改善箇所説明図

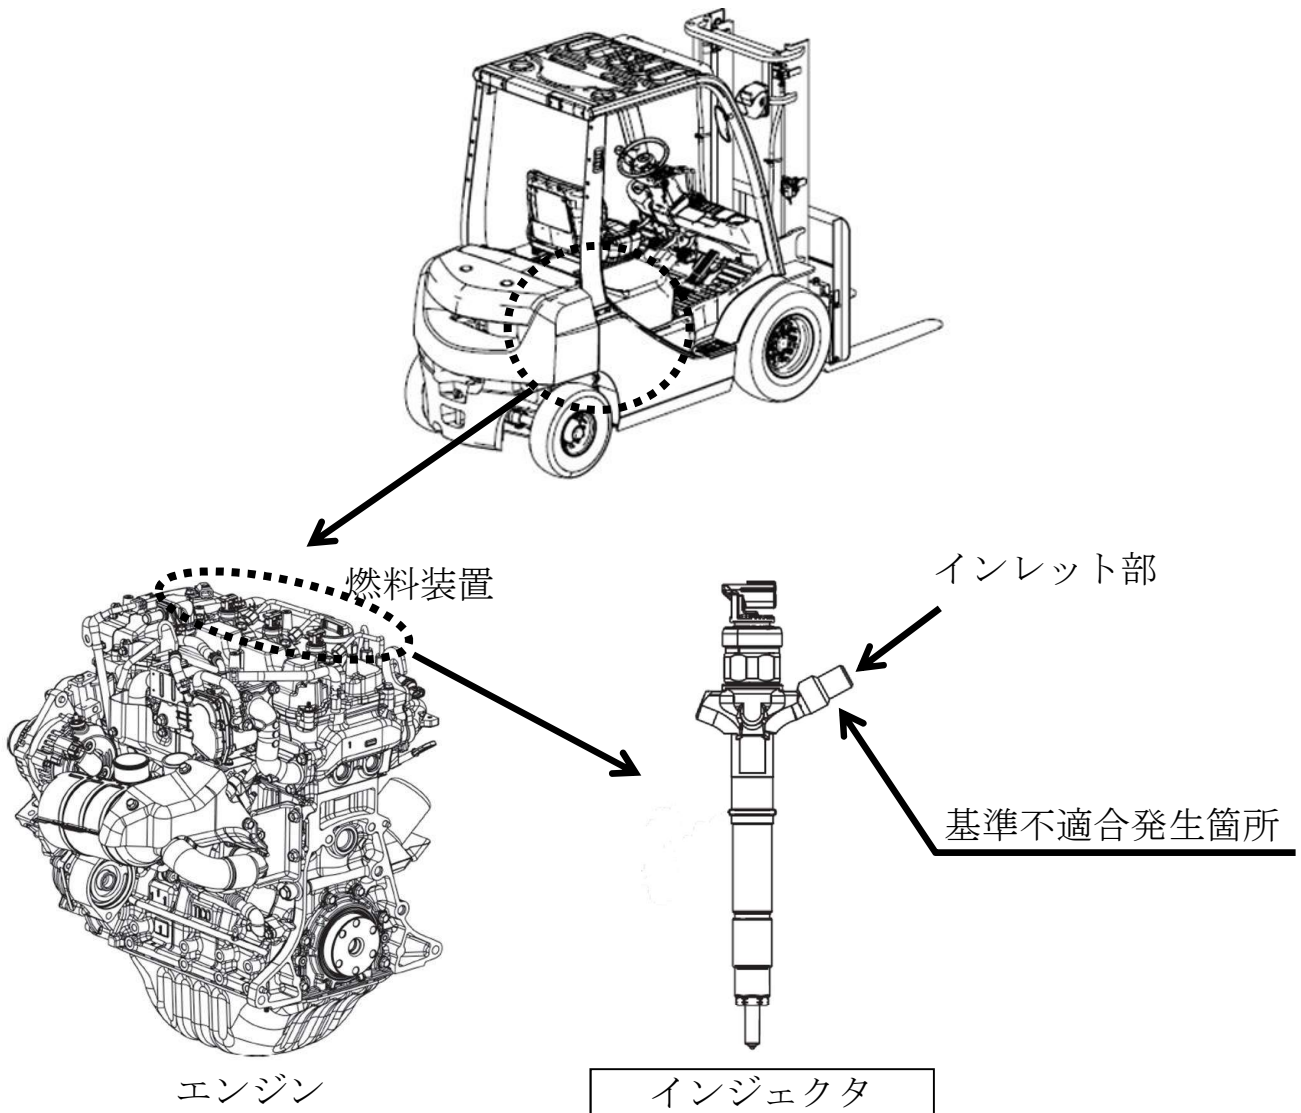
不具合の内容

エンジン式フォークリフト及びショベルローダの燃料装置において、インジェクタ本体成型時の条件管理が不適切なため、強度が不足しているものがある。そのため、コモンレール圧力の繰り返しによりインジェクタのインレット部に亀裂が発生し、燃料漏れに至るおそれがある。

改善措置の内容

全車両、インジェクタを良品に交換する。
